Projet éolien du Bocage

Contribution en réponse à l'avis de l'autorité environnementale
émis le 08 mars 2016

Par la société Parc éolien Nordex XXXII SAS

Mars 2016

Image 1: Courrier de M Delaunay

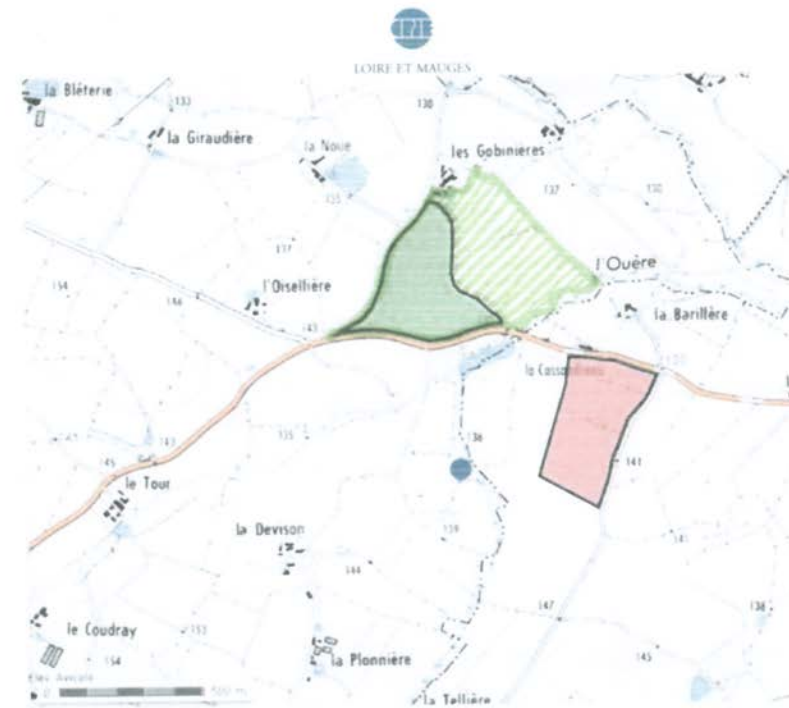
P6 : Mesure de compensation Vanneau Hupé

Nous avons obtenu depuis le dépôt de la demande d'Autorisation d'Exploiter un courrier de l'exploitant des parcelles concernées indiquant qu'il a augmenté sa culture comme l'a demandé le CPIE Loire et Mayes. Ce courrier est joint à notre réponse.

Nous donnons suite à nos échanges de 2012/2013 et avons le plaisir de vous informer que, tel que vous nous l'avez demandé en 2013, nous avons étendu notre surface cultivée au Nord de la D267 en direction de La Plaine et d'Yzernay (surface délimitée de vert ci-jointe). Nous y cultivons désormais, et ceci jusqu'à la fin de notre bail, une surface totale de 29 ha (13,38 ha seulement en 2012), en rotation comme suit afin de permettre aux sols de se régénérer :

Nous conservons par ailleurs ce type de culture au sud de la route et proche de l'éolienne, ce qui vous permettra de vérifier l'impact de l'éolienne N° 4 sur la population de vanneaux huppés.

En vert hachuré : extension actuelle des cultures de camomille (2015/2016), environ + 15,62 ha. Surface totale en cultures de camomille
